## Utfylling ved Frier Vest fase II, søknad om endring av tillatelsens ramme

Denne søknad gjelder for endring av areal berørt sjøbunn og volum fylling i sjø - avvik 1 og redegjørelse for avvik 2 – Overvåking av turbiditet.

# Miljøovervåking i forbindelse med utfylling i sjø ved Frier Vest

Revidert overvåkingsprogram

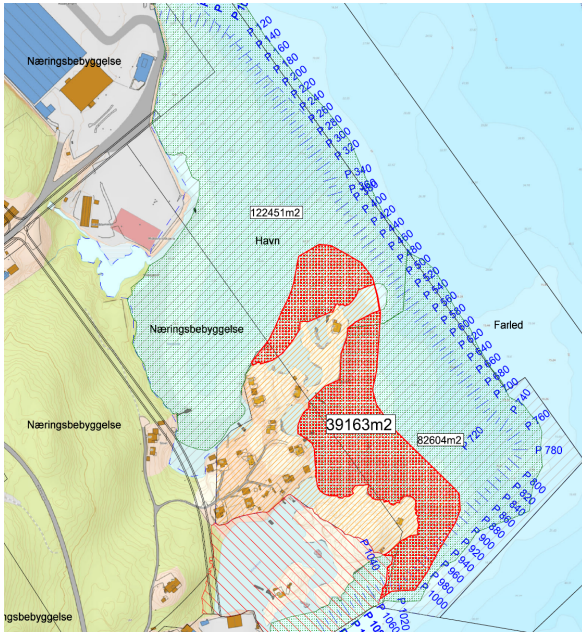
*Entreprenøren har lagt ut tildekkingslag i områder som ligger innenfor gulskravert areal i plantegning-søknad, Norconsult-E06. Dette er ikke definert som sjøbunnsareal, men rapportert som tildekkingsareal i egenkontrollrapport for 2023.*

*Arealet som ligger innenfor gul-skravert-område er beregnet til 39 163 m<sup>2</sup> og skulle vært trukket ut av rapportert areal for tildekking av sjøbunn.*

*Tildekket «sjøbunn» blir etter fradrag for tildekket areal innenfor gulskravert-område:*

$$205\ 055\ m^2 - 39\ 163\ m^2 = \underline{165\ 892\ m^2}$$

*Med bakgrunn i dette mener vi at det ikke er et avvik ift tillatelsen*

Figur 2 – Modell av teoretisk full utfylling eks tjenn mellom Slobukta og brannvannsutløp-Ineos

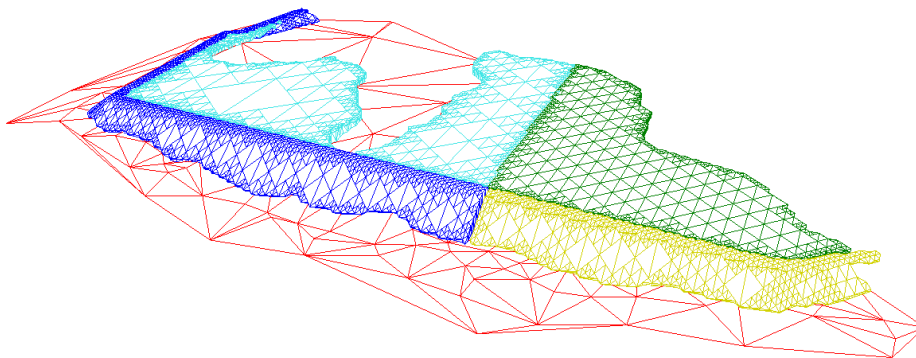
Etterkontroll av volum for sjøfylling viser et totalt fyllingsvolum på 2 147 000 m<sup>3</sup> for full utfylling til ytterbegrensninger.

Det er pr. 28.08.2024 fylt ut 1 555 000 m<sup>3</sup> i sjø dvs 72,5 % av nytt beregnet totalvolum og 125 % av volum gitt i tillatelse.

Grenland havn søker om endring av ramme for utfylling i sjø til 2 147 000 m<sup>3</sup>.

Figur 3 – Ortofoto sjøfylling pr. 28.08.2024

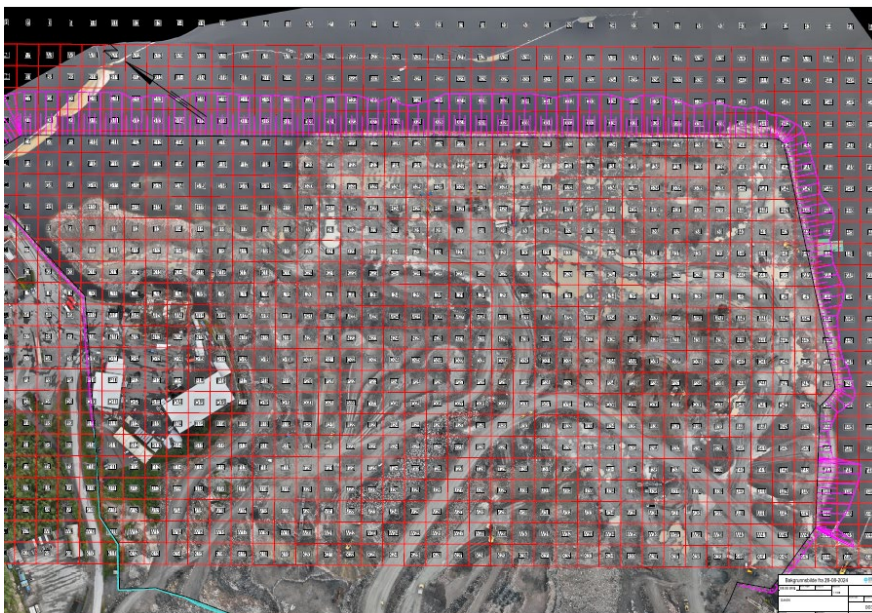
Areal sjøfylling pr. 28.08.2024 er 173 200 m<sup>2</sup>/ figur 1

Søker derfor om utvidelse av tillatelsens ramme for berørt sjøbunnsareal fra 176 800 m<sup>2</sup> til 209 350 m<sup>2</sup>, hvorav 3 800 m<sup>2</sup> er i tjenn mellom brannvannsutløp-Ineos og Slobukta.
